安全监理工程师通知单

工程名称: 安丘市 60MW 光伏扶贫电站项目

编号: AQ-GF-ZH-012

主题: 关于安全文明施工事宜

图三:

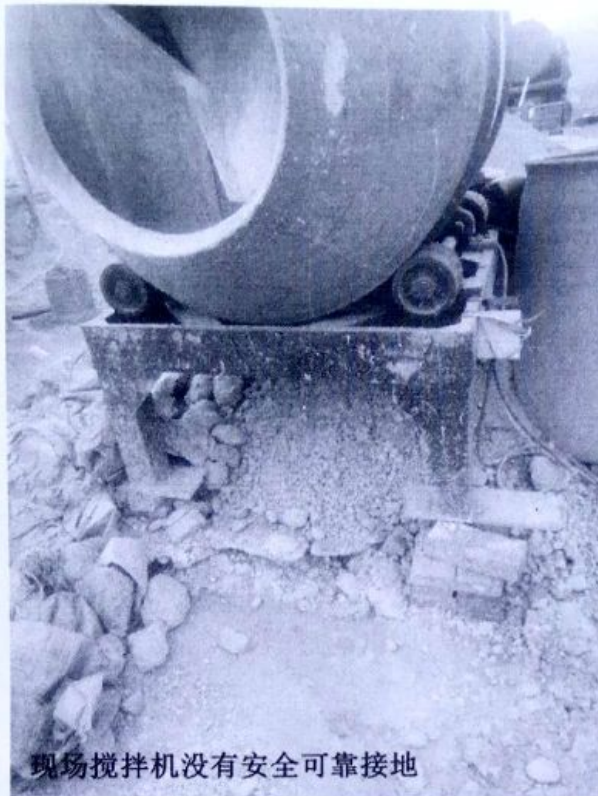
- 1、现场部分设备没有安全、可靠接地;
- 2、施工现场临时用电线缆随地敷设, 没有架空或地埋;
- 3、部分设备接线不规范 (不用的导线裸露在外, 没有用绝缘胶布缠上);
- 4、施工现场拆除后的木方上有朝天铁钉, 存在安全隐患;
- 5、进场物料摆放不整齐、不规范;
- 6、满堂脚手架扫地杆需调整 (已 > 200mm);
- 7、现场应设安全警示标志: 现场出入、起重机械、高处作业、吊装作业、脚手架出入、检查井口、基坑边、每个临时用电设施等。

安全重于泰山, 要求施工单位加强现场安全管理, 做好现场巡视, 对以上安全隐患及时整改排除, 再报监理复查!

图六:

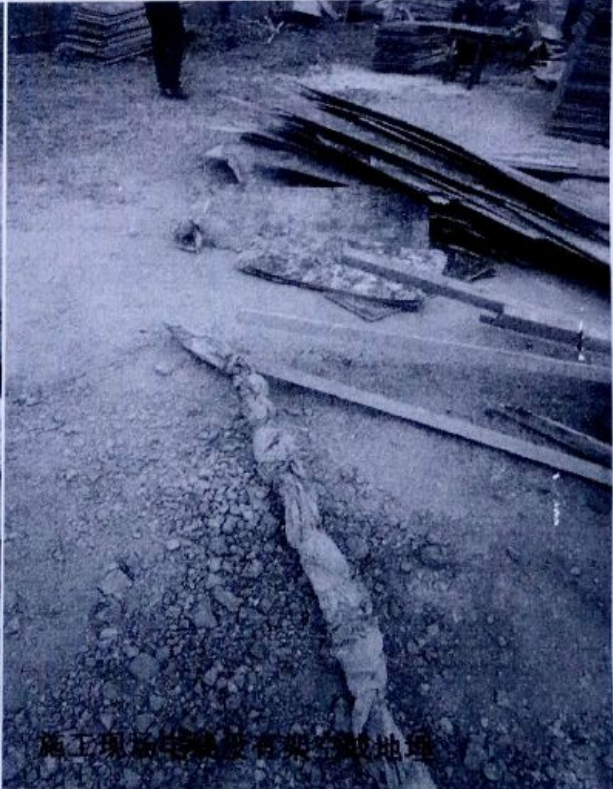
现场搅拌机没有安全可靠接地
